大洗研究所(南地区)
高速実験炉原子炉施設(「常陽」)

新規制基準上の主冷却機建物抑止杭の
取り扱いについて

令和3年9月14日

国立研究開発法人日本原子力研究開発機構

図 各部位の区分

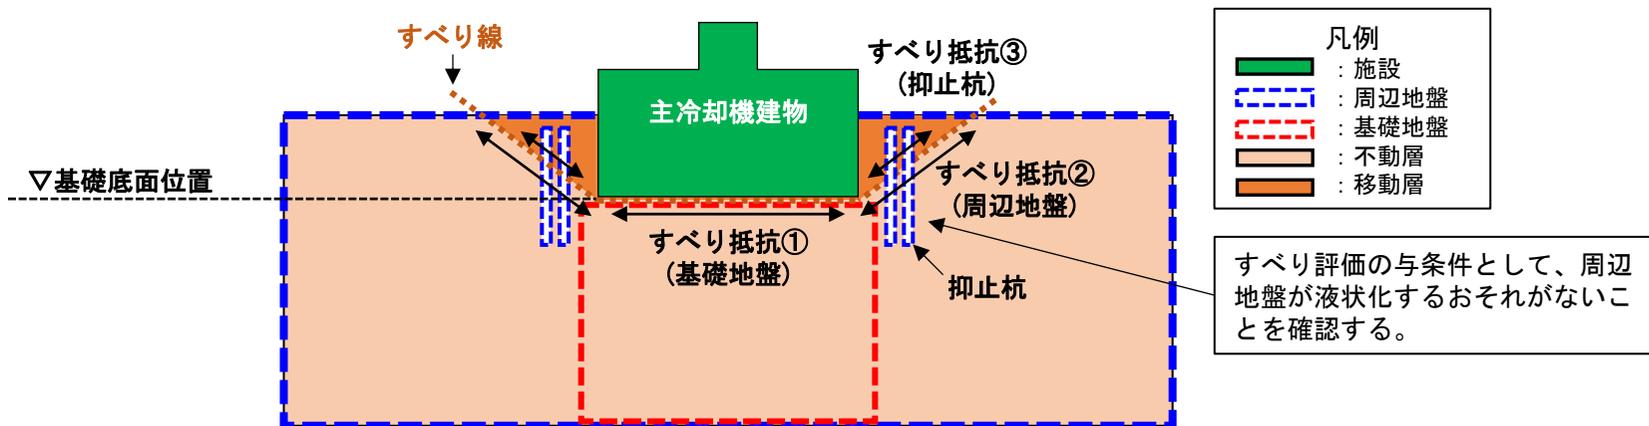
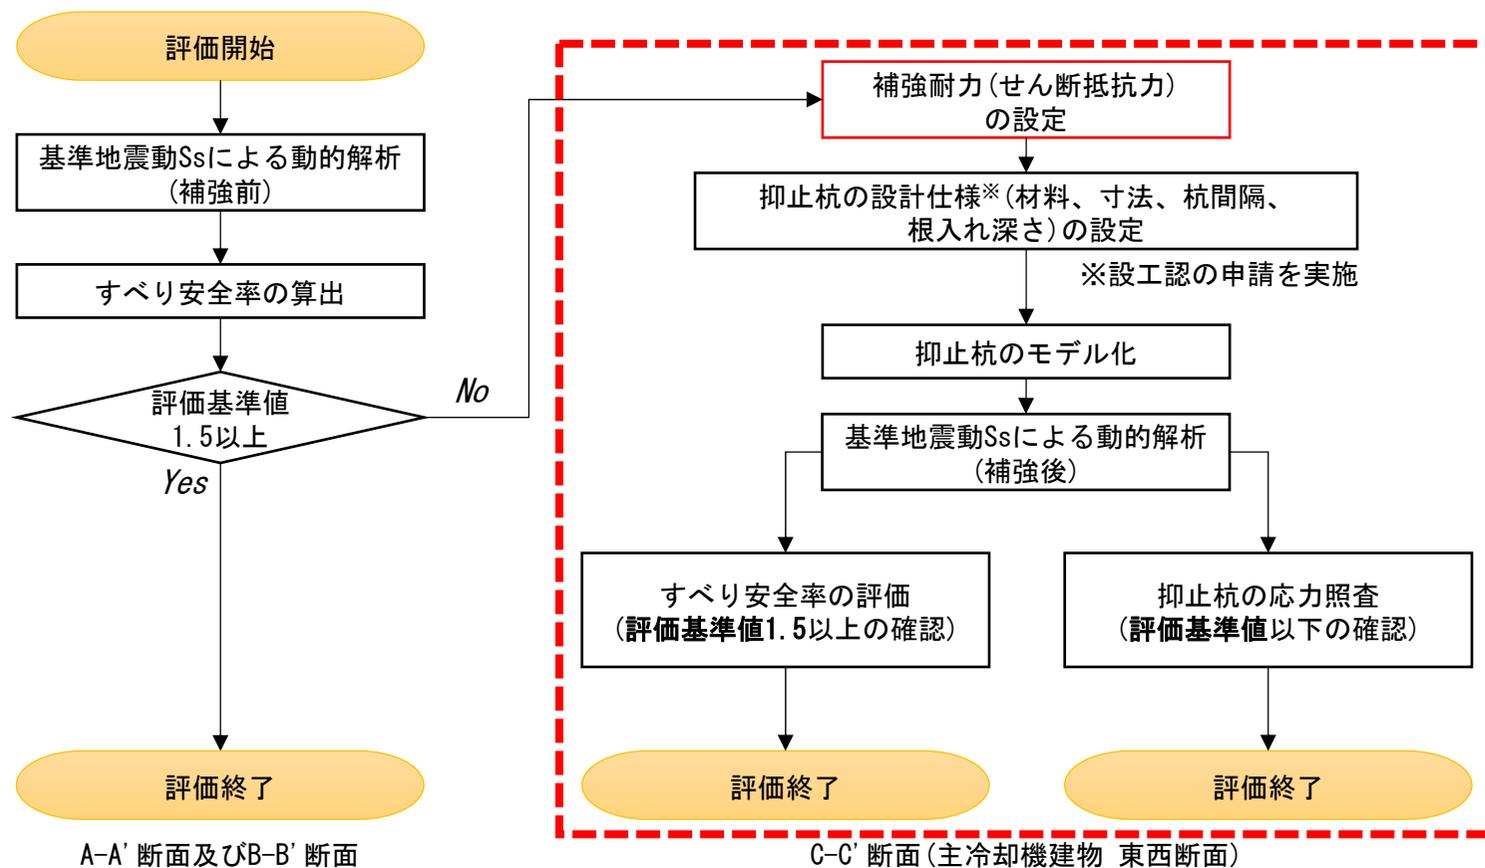
No.	審査会合	コメント	回答状況	ページ
8-1	〃	抑止杭による補強前後に地盤に生じるせん断応力の変化を示し、現在の設計・評価に相互作用が影響しないか説明すること。	次回以降 ご説明	—
8-2	〃	抑止杭と主冷却機建物が非常に近接しているため、建家と杭の相互作用(建家が地盤を介して杭にもたれる現象や杭反力が建家に過剰な荷重を与えていないか)を説明すること。	〃	—
8-3	〃	抑止杭設置による原子炉建物、主冷却機建物の耐震評価(建物・機器)への影響について説明すること。	〃	—
9	〃	抑止杭の対策効果を確認するため、抑止杭の設計仕様、施工方法及び施工管理項目について説明をすること。	〃	—
10	〃	抑止杭のモデル化について、根入れ深さが妥当であること等、設計方針を踏まえ説明すること。	〃	—
11	令和3年3月5日 第396回審査会合	地下水位は東西方向に高低差がある。解析用地下水位(T.P. +6.7m)の設定については、後段規制への影響も含め、その妥当性について説明すること。	〃	—
12	〃	地下水位より上部に分布する宙水について、解析上の位置づけを明確にすること。	〃	—
13	〃	用語(洪積層)について、地質学の用語を踏まえた記載に適正化すること。	〃	—
14	〃	山元(2013)で示された夏海層、笠神層の編年について、文献等を精査し、その解釈について確認すること。	〃	—
15	〃	建物基礎下レベルの地震動評価の解析に用いた地盤モデルの物性値(解放基盤表面位置のS波速度、密度)について、基準地震動の策定において設定した物性値と異なっていることから、再検討をすること。	〃	—

- ・ 抑止杭による地盤補強を行う主冷却機建物について、すべり評価の評価項目、評価基準値を下表に示す。
- ・ 抑止杭を考慮したすべり安全率が評価基準値1.5以上であることを確認する。
- ・ 抑止杭は基準地震動による地震力に対する応力が短期許容応力度以下であることを確認する。

部位		機能	第3条(設計基準対象施設の地盤)	
			すべりに対する安全性	抑止杭の応力
地盤	基礎地盤	・ 基礎地盤のすべり安定性に寄与する。 (すべり抵抗①)	評価項目 : すべり安全率 評価基準値 : 1.5以上	—
	周辺地盤※	・ 基礎地盤のすべり安定性に寄与する。 (すべり抵抗②)		—
	抑止杭※	・ 基礎地盤のすべり安定性に寄与する。 (すべり抵抗③)		評価項目 : 杭の応力(曲げ、せん断) 評価基準値: 短期許容応力度以下

※すべり評価の与条件として、地盤の中抜けが起こらないよう、杭間隔を設定し、周辺地盤が液状化するおそれがないことを確認する。また、杭が地盤のすべりに抵抗できるよう、必要な根入れ深さを基礎底面以深に確保する。
